# 改善箇所説明図

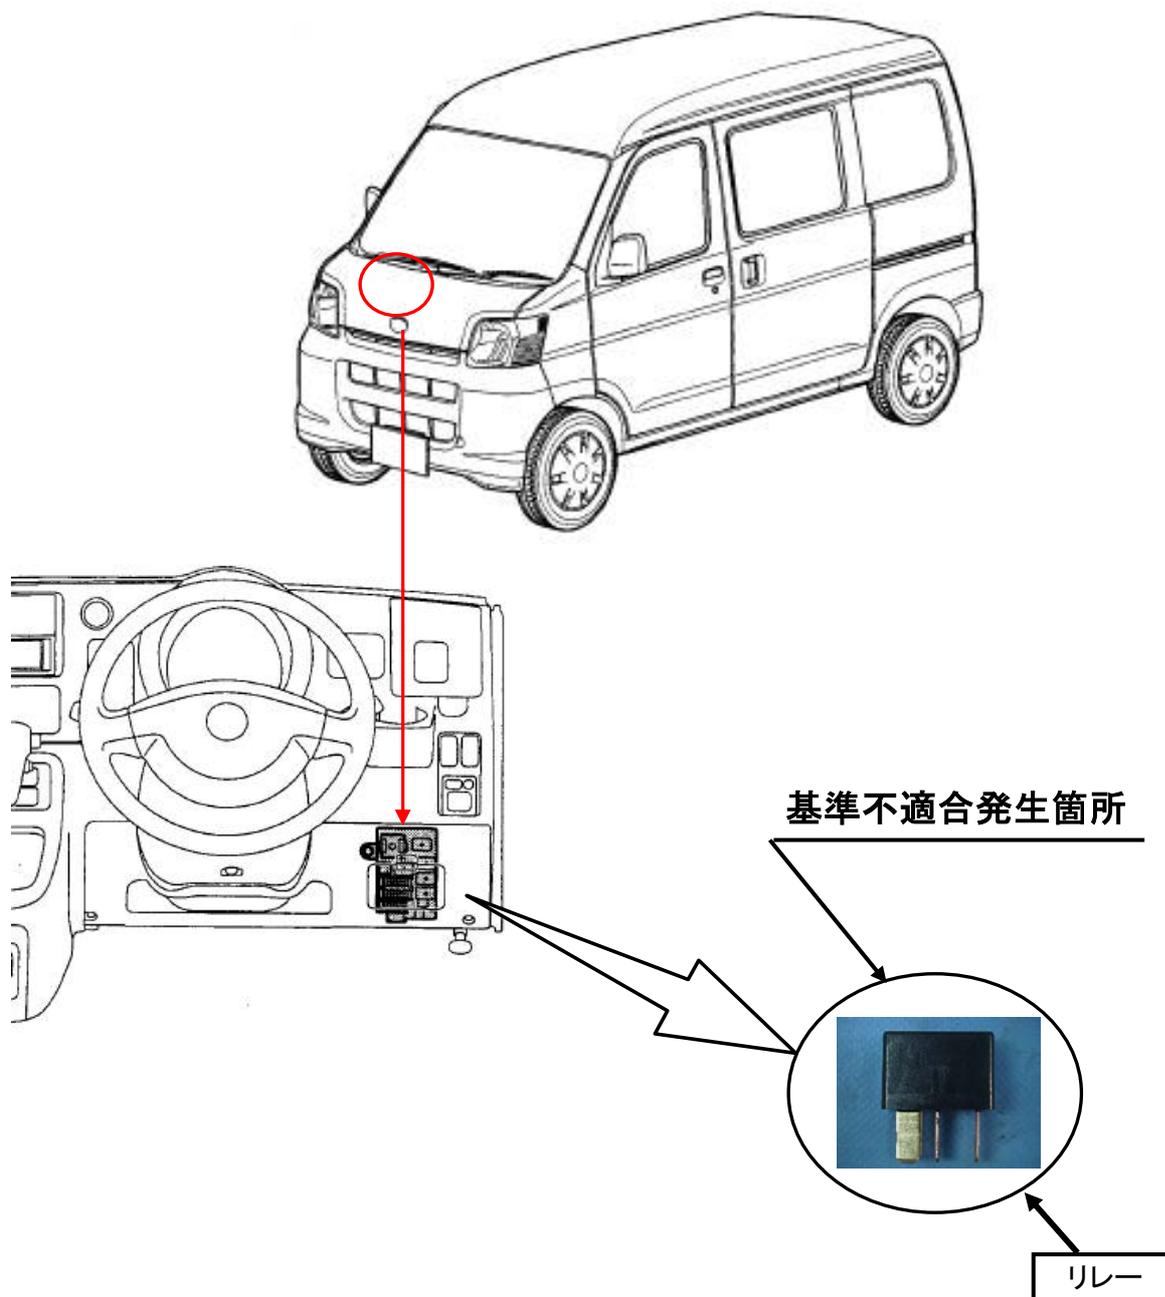
圧縮天然ガス車(CNG車)および液化石油ガス車(LPG車)において、ガス遮断弁を作動させるリレーの接点部に炭化物の被膜が形成され、電気抵抗が増加する場合があります。そのため、そのままの状態で使用を続けると、ガス遮断弁が開かず、最悪の場合、走行中原動機が停止し、再始動できなくなるおそれがある。

全車両、対策品のリレーに交換する。

注：  は交換部品を示す。
